**북방1터널 설계 및 시공시
지보패턴 차이에 대한 의견서**

**강 원 건 설 사 업 소
춘천~동홍천 기술자문단**

춘천~동홍천간 고속도로 건설공사와 관련하여 제2공구에 위치하는 북방1터널의 설계시 제시된 지보패턴과 시공시의 지보패턴이 심한 차이가 발생함에 따른 의견서임.

「그림-1」 선진수평시추 위치도

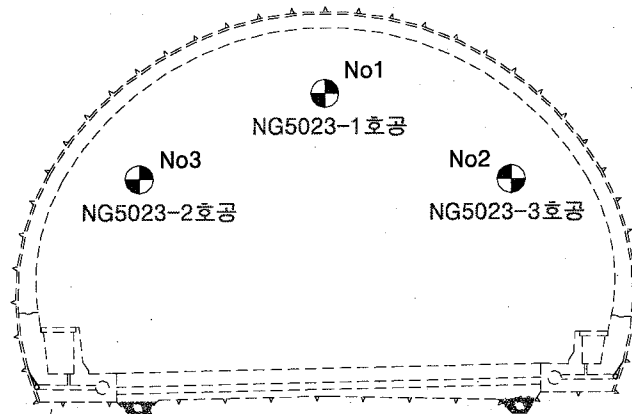
- 상기 「표-3」 과 같이 설계시에는 암반이 양호한 상태로 판단됨에 따라 지보패턴을 높은 패턴인 전단면굴착(TYPE-1,2,3)이 주를 이루고 있었으나,
- 실제 굴착중 막장면의 Face Mapping 결과 설계와는 상이한 불규칙적인 지보패턴의 반복사례와 천단부 및 측벽부 낙반이 수차례 발생하였고, 보조공법인 Forepoling을 적용하여 시공하였으나 공사중에도 Forepoling 시공된 부위의 낙반사례가 있어, 보조공법으로는 터널 안전굴착을 하기에는 어려운 지질로 판단되어 현장에서는 암질불량구간에서 2차례에 걸쳐 막장면의 중앙부, 좌·우측에 3개소에 대해 선진수평시추를 실시하여 전방의 암질상태를 예측하고자 하였으며 선진수평시추 결과는 아래와 같다.

- 선진수평시추 결과를 분석하면 1차조사의 경우는 암질은 비교적 양호하나 미세균열이 발달되어 있으며 국부적으로 파쇄대, 수직절리 및 심한 풍화상태로 조사되었으며, 2차조사의 경우는 단층점토층이 분포하며 암반의 균열이 심한 상태로 조사되었음.
- 실제로 굴착시 암질의 변화가 매우 심하였으며 파쇄대층의 출현, 흑색Gouge 등이 발달되어 터널의 안전굴착을 위해 시공사에서는 Type-3구간의 경우는 전단면굴착의 설계단면을 상·하분할굴착에 의한 시공을 하였고, 보조공법 적용 및 지보하향적용이 이루어 짐. 시공시 막장면을 관찰한 결과 설계시 예측이 불가능하였던 압쇄화된 편마암류가 분포함에 따라 취약구간 및 낙반발생위험구간이 발생함에 따른 지보패턴의 하향적용이 불가피하였으며, 암반의 거동은 암반의 강도보다는 절리의 간격, 상태, 종류수, 주향과 경사, 틈새, 투수성, 면강도, 면거칠기, 연장성, 풍화정도, 협재물의 폭 등의 거동에 따른 안정여부가 더욱 중요한 요인이며 지하수의 조건에 따라 막장면의 안정성이 좌우되는 경우가 있는데 터널내의 유입수의 상태에 따라 협재물이 포화되어 연약대를 형성하여 지보패턴을 하향적용하는 요인이 되기도 함.

현재까지의 굴착결과 및 관통된 서울방향의 시공지보패턴을 토대로 미굴착 구간에 대한 암질변화를 판단할 경우 전방에 분포하는 암질역시 변화가 다양하며, 취약토층을 통과할 가능성이 높은 것으로 판단되므로 굴진중 선진수평시추 및 TSP 탐사 등을 통하여 막장전방의 위험요인을 사전에 인지하여 안전시공에 만전을 기함이 필요한 것으로 판단됨.
